改善箇所説明図

【エンジン吸気配管】

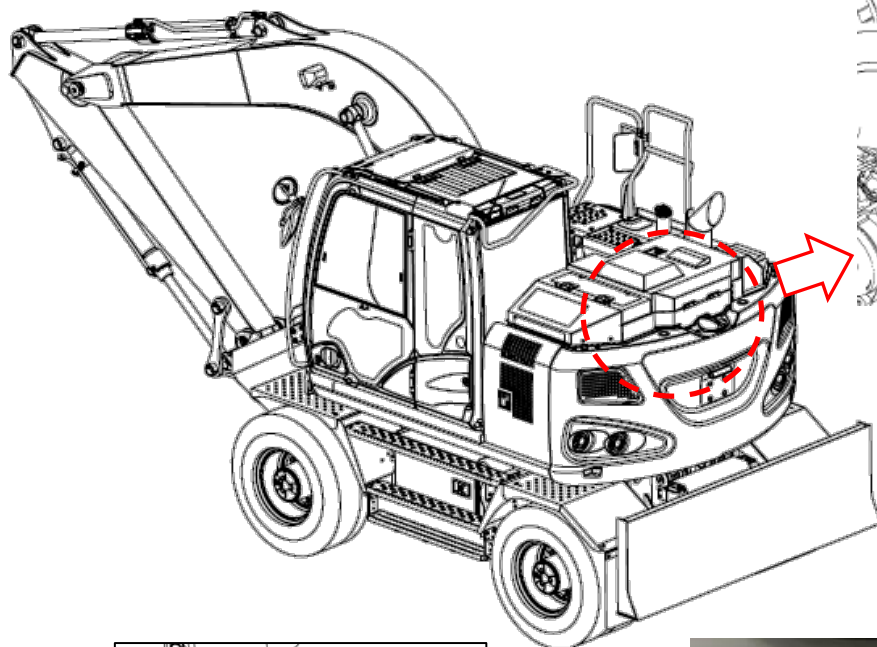
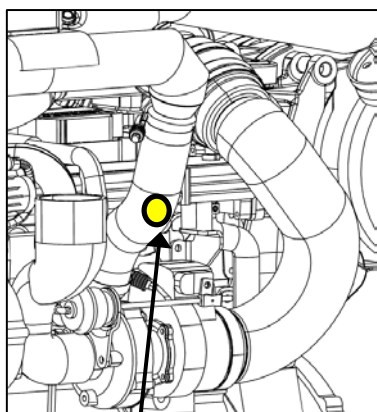
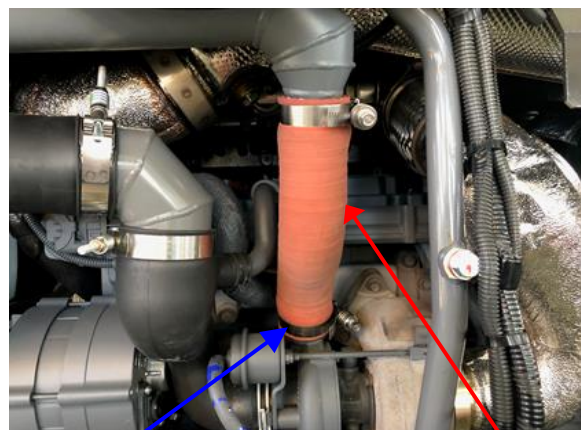
不具合発生箇所

ターボ出口側ホース

不具合発生箇所の構造、装置又は性能の状況及びその原因

ショベル・ローダのエンジン吸気配管において、ターボ出口側ホースの組付方法が不適切なため、エンジン稼働中にホース差し込み部が浮き、異音を発することがある。そのため、そのままの状態で使用を続けると、ホースが抜け、原動機の出力が低下するおそれがある。

全車両、エンジン吸気配管のターボ出口側ホースを新品に交換した上で、適切な方法で取付ける。

識別: ターボ出口側ホースに白色ペイントにてマーキングを行う。
